大阪都市計画都市高速鉄道・東部大阪都市計画都市高速鉄道 大阪外環状線（連続立体交差事業）の一部変更に係る環境アセスメントについて

大阪都市計画都市高速鉄道・東部大阪都市計画都市高速鉄道 大阪外環状線（連続立体交差事業）の一部変更に係る環境影響評価書の概要

図2.1.1 一部区間(俊徳道～分岐部)における事業内容の変更の概要

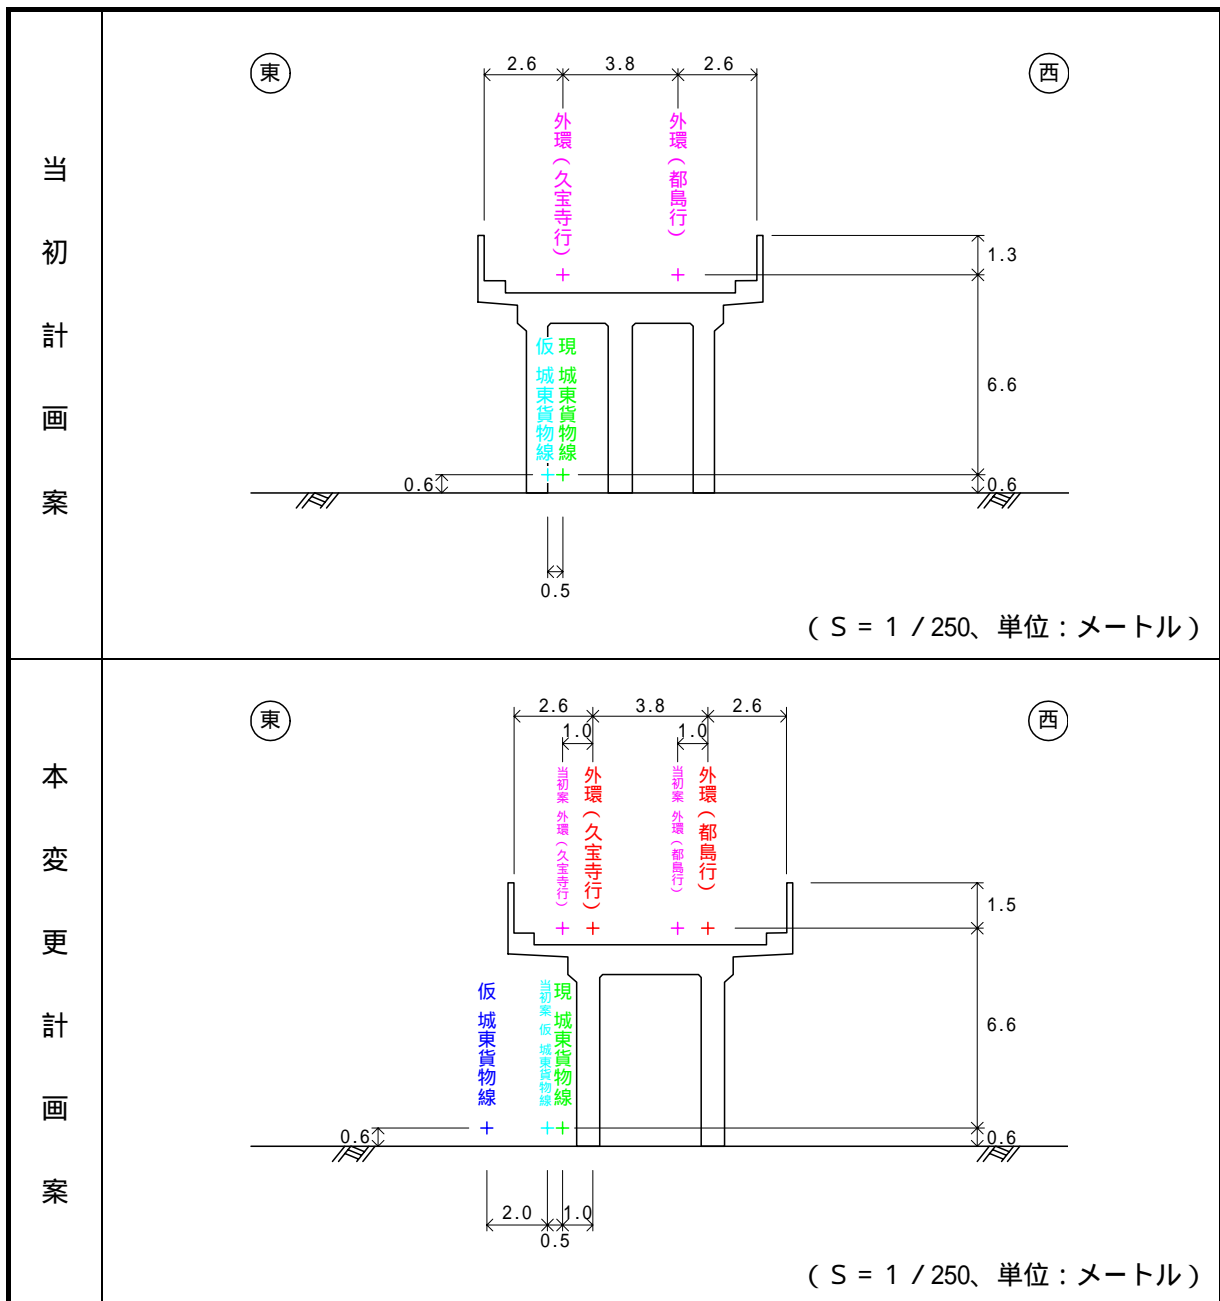
高架橋形式の変更とそれに伴う築造位置の変更により、軌道位置が1.8km区間において最大1mずれることになる。鉄道事業において、軌道の位置を変更することは事業内容の基本的事項の変更であり、都市計画上の変更も予定されている。

本事業の計画の概要は、表2.1.1及び図2.1.1～2.1.2に示すとおりであり、事業内容の変更に伴い、高架橋形式は2線3柱構造から2線2柱構造に変更することとした。

施工計画については、環境影響評価書（平成11年2月）では複線高架橋のうち1線ごとに築造する計画であったが、複線高架橋を一括で築造して、高架橋形式を2線3柱構造から2線2柱構造に変更することに伴って、柏田（柏田本町1番地内）～分岐部（加美東1丁目1番地内）の区間（延長1.8km）において、高架橋の築造位置が当初より西側0～1m程度の位置となった。
